HØJHUSENES PLACERING OG HØJDER

"Carlsberg II" - Supplerende høring om lokalplanforslag og kommuneplantillæg

Revideret plan for højhusene

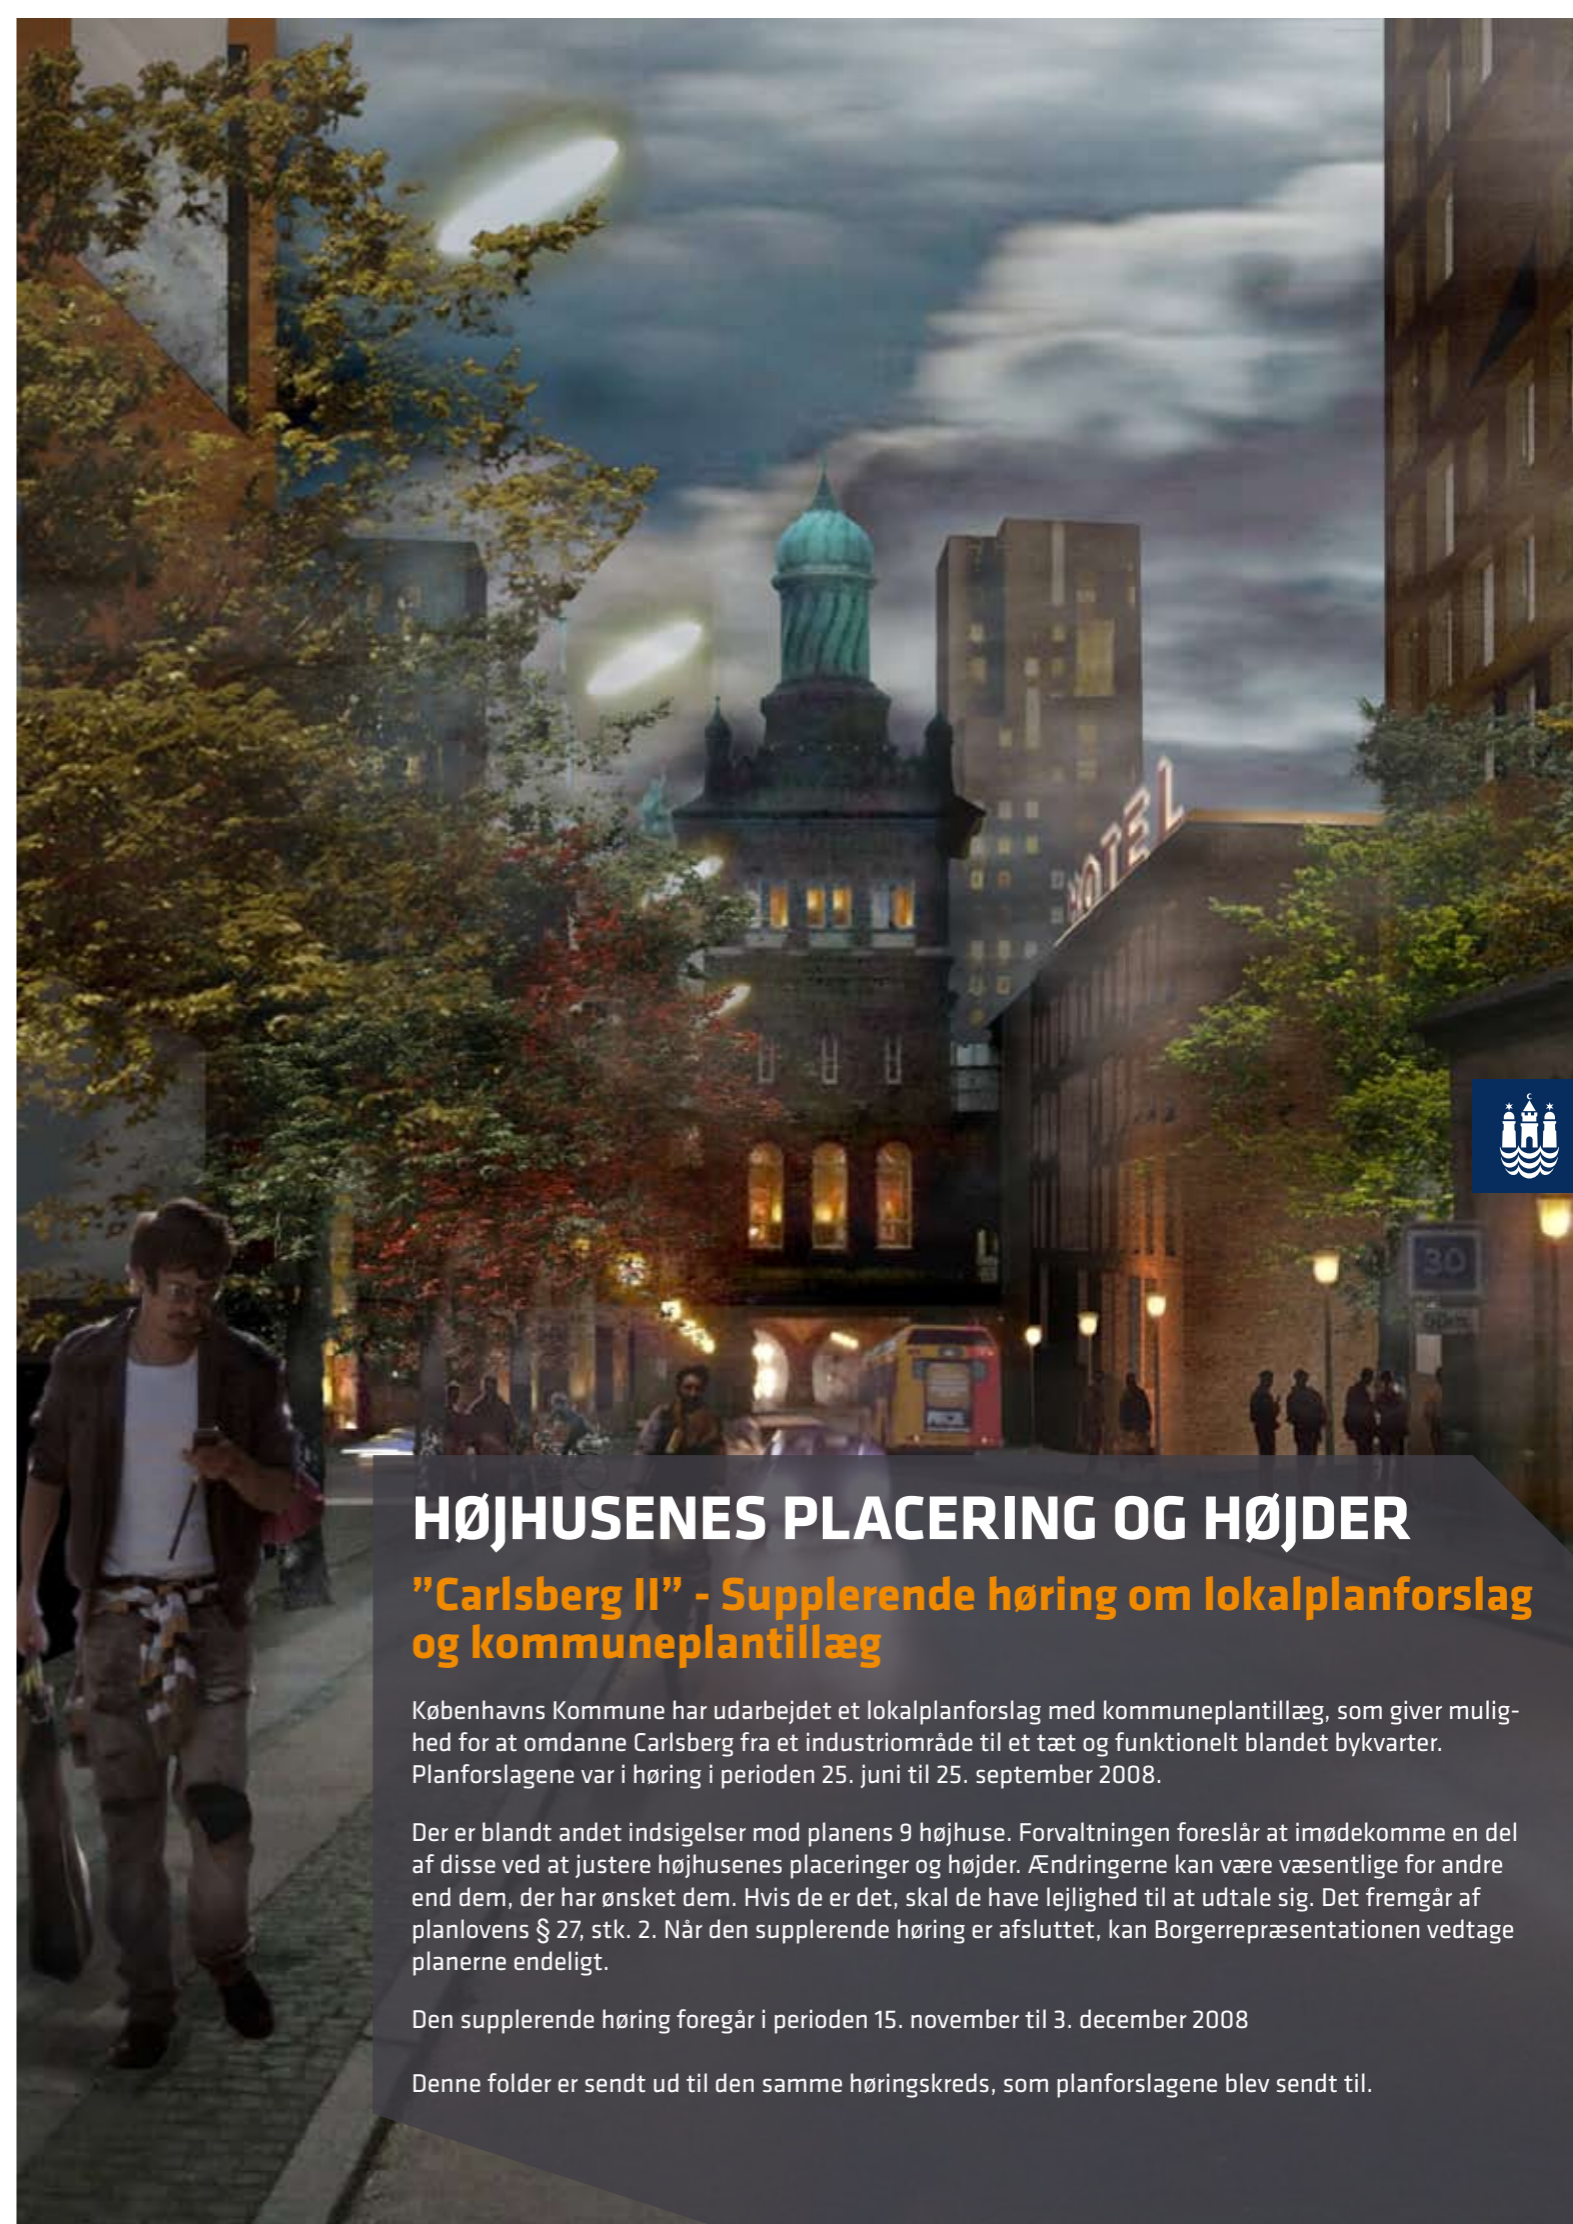
Visualiseringerne viser den sydlige del af Kulturpladsen. Øverst ses resultatet af lokalplanforslagets placeringer af højhuse og nederst ses resultatet af den justerede højhusplan: Her er det højeste højhus nr. 3 på 120 meter placeret ved siden af Mineralvandsfabrikken. Længere tilbage ses højhus nr. 9 ved Bryghuspladsen. Dette højhus er øget fra 50 til 80 meter.

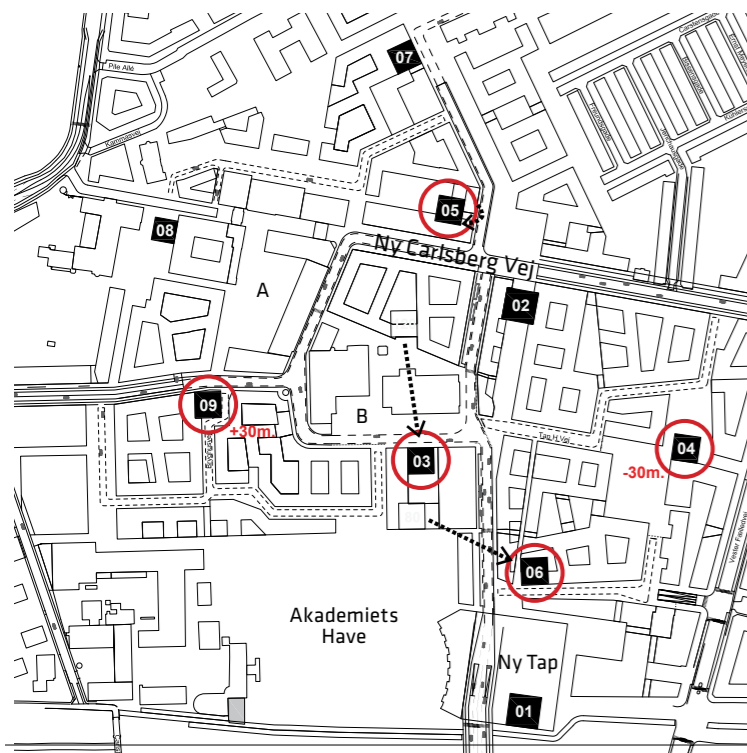
De røde ringe markerer, hvilke højhuse, der ændres på: Højhus nr. 3, 5 og 6 flyttes og højhus nr. 4 og 9 ændrer højde.

- Højhus nr. 3 flyttes ca. 100 m. mod syd, fra den nuværende placering nord for Kraftværket til en placering vest for Mineralvandsfabrikken. Dette forbedrer lysforholdene i Humleby og bevirker, at Humleby kun får skyggevirksomhed fra to højhuse (nr. 2 og nr. 5). Den nye placering giver højhuset en direkte tilknytning til den aktive del af "Kulturpladsen" (B), og vindklimaet på pladsens nordside forbedres.
- Højhus nr. 5 flyttes cirka 10 meter indad i det byggefelt, det er placeret i. Dette forbedrer vindklimaet på terræn og giver mere luft i forhold til de to højhuse i nærheden.
- Højhus nr. 6 flyttes fra byggefeltet nord for Akademiets Have til byggefeltet nord for Ny Tap. Dette forbedrer vindforholdene i Akademiets have.

- Højhus nr. 4, der er nærmeste højhus til Vesterbro, reduceres i højden fra 80 til 50 meter. Dette giver færre skyggevirksomheder på naboområdet øst for Vester Fælledvej.
- Højhus nr. 9, der er placeret centralt i området i god afstand til nuværende naboer, øges fra 50 til 80 meter, så det fremtræder mere markant i forhold til den store "Bryghusplads" (A).

- På lokalplanens tegning nr. 5A justeres placering af højhuse. Højhus 3 flyttes fra byggefeltet bag Kraftværket til byggefeltet vest for Mineralvandsfabrikken. Højhus 5 flyttes cirka 10 meter indad i det byggefelt, det er placeret i. Højhus 6 flyttes fra byggefeltet nord for Akademiets Have til byggefeltet nord for Ny Tap.
- Relevante illustrationer, beskrivelser og skyggediagrammer i lokalplanens del I og II justeres.
- Kommuneplantillæggets Kort C justeres, så placering af højhuse samt højdeangivelser svarer til det ovenfor beskrevne.
- Lokalplanens § 5. stk. 1 litra i justeres, så det fremgår, at højhus 4 skal opføres i 50 meters højde og højhus 9 skal opføres i 80 meters højde
